COMUNE DI VENEZIA

PIANO DI LOTTIZZAZIONE N.1 Z.T.O. D4.b-4 IN LOCALITA' TERRAGLIO E AGGIORNAMENTO DEL P.C.P. APPROVATO CON D.C.C. N. 74 DEL 09/02/2010

NORME TECNICHE DI ATTUAZIONE

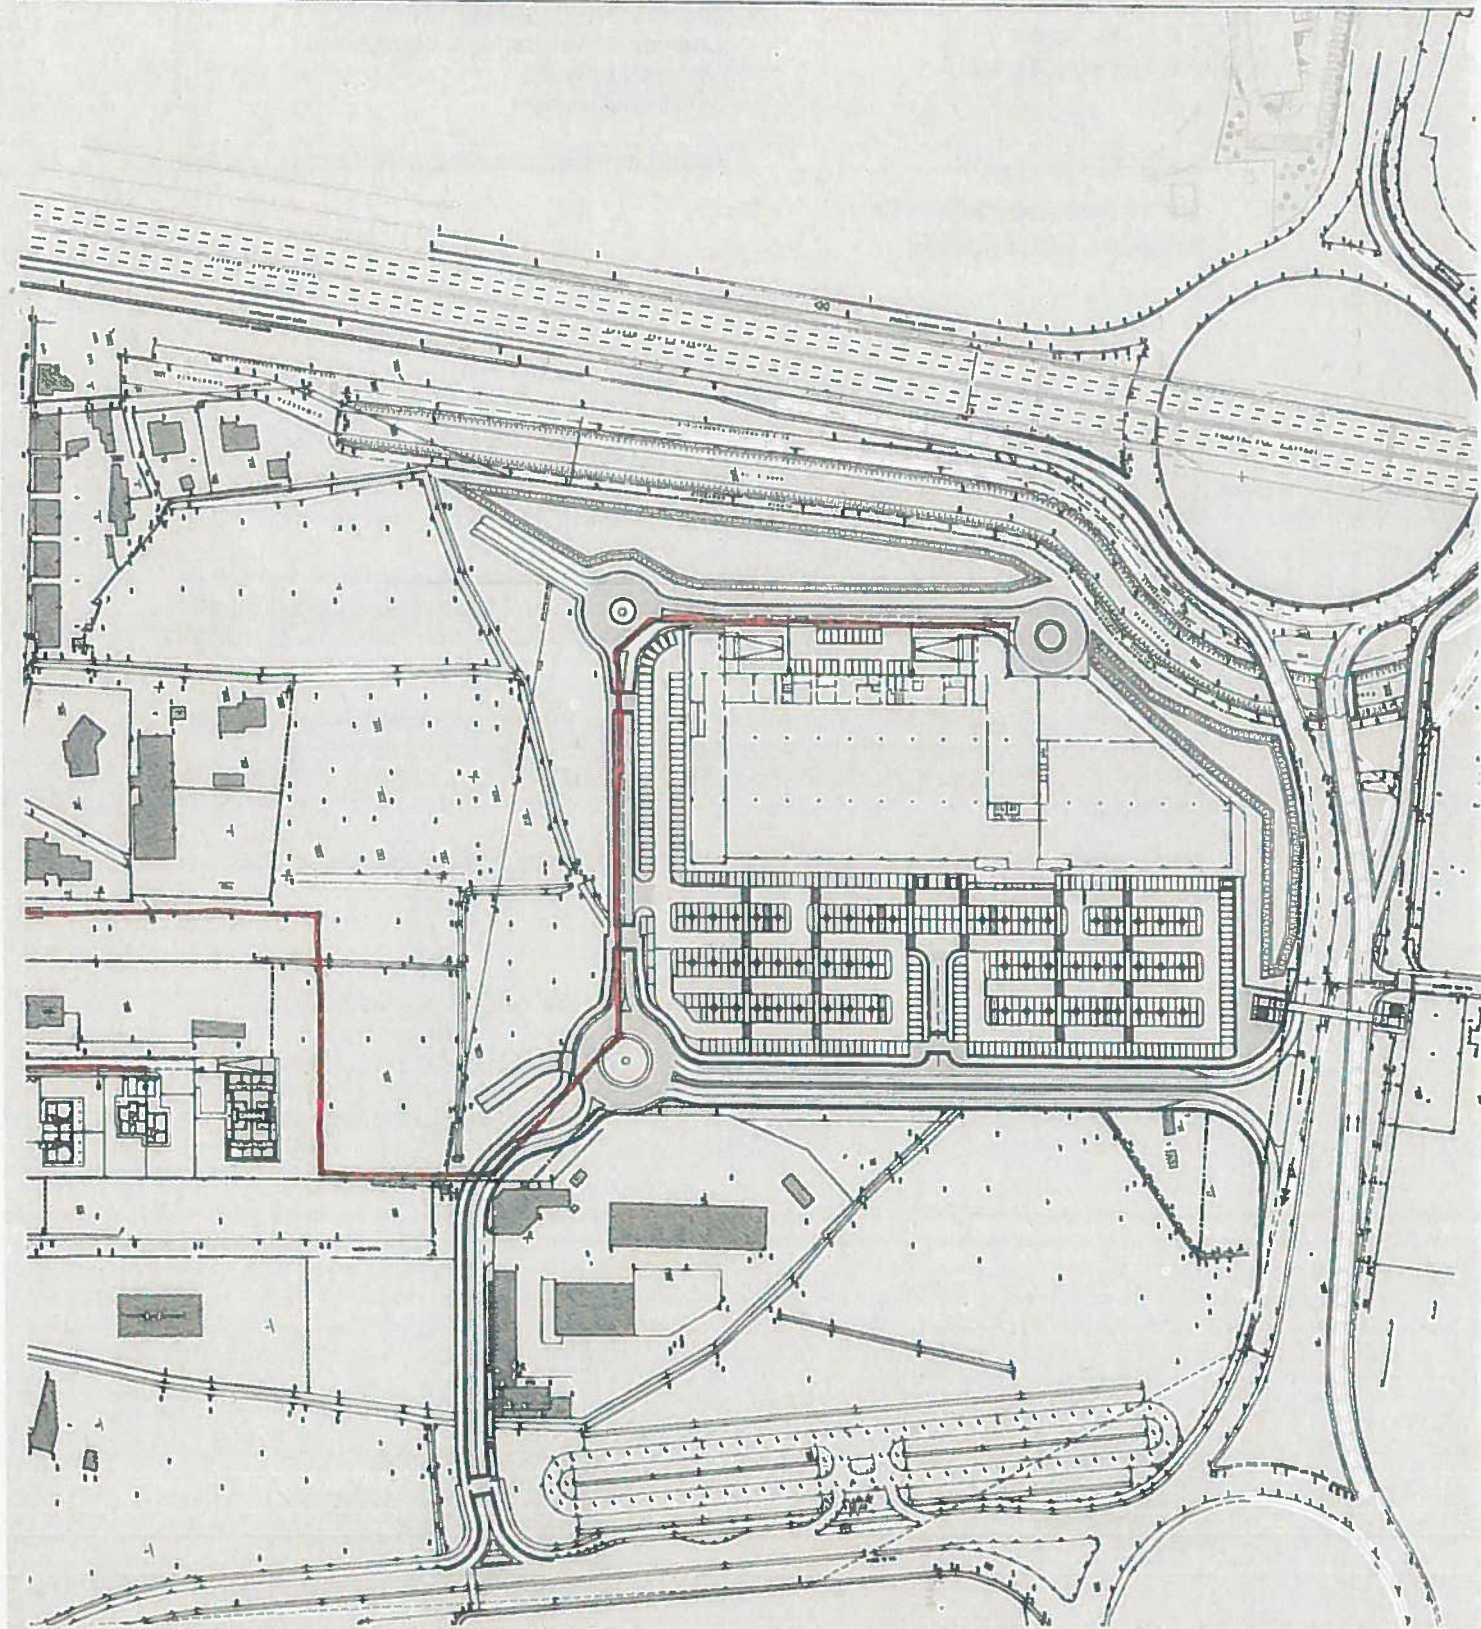
Si concorda lo schema progettuale della rete gas come indicato nell'elaborato Dp11 marzo 2014. Per quanto riguarda l'effettivo dimensionamento delle condotte, la tipologia dei materiali e la definizione puntuale del tracciato di posa si rimanda alla fase di progettazione esecutiva.
